## Nuova Cinghia Genie E New Belt Genie E Nueva Correa Genie E

| <b>Modello macchina:</b><br><i>Machine model:</i><br><b>Modelo de maquinaria:</b>      | Genie E                                   |
| <b>Oggetto:</b><br><i>Subject:</i><br><b>Asunto:</b>                                   | Nuova Cinghia<br>New Belt<br>Nueva Correa |
| <b>Data modifica:</b><br><i>Modification date:</i><br><b>Fecha de la modificación:</b> | 12.11.2014                                |

- Nuova Cinghia e particolare del basamento
- *New Belt and detail of the brush base*
- Nueva Correa y el detalle de la bancada

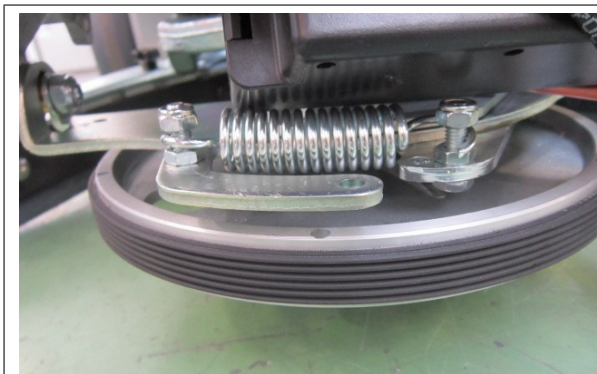
**Description:** To increase the rigidity of the scrubbing base and the reliability of the machine, it has been replaced the motor support and the brush motor transmission belt.

| Cod.   | Q.ty | Descrizione              | Description | Descripción |
|--------|------|--------------------------|-------------|-------------|
| 421111 | 1    | CINGHIA POLY V PJ769/303 | Belt        | Correa      |
| 218453 | 1    | SUPP. BASAMENTO          | Support     | Soporte     |

| Cod.   | Q.ty | Descrizione             | Description | Descripción |
|--------|------|-------------------------|-------------|-------------|
| 438698 | 1    | CINGHIA POLY V PJ786 J6 | Belt        | Correa      |
| 438699 | 1    | SUPPORTO MOTORE         | Support     | Soporte     |
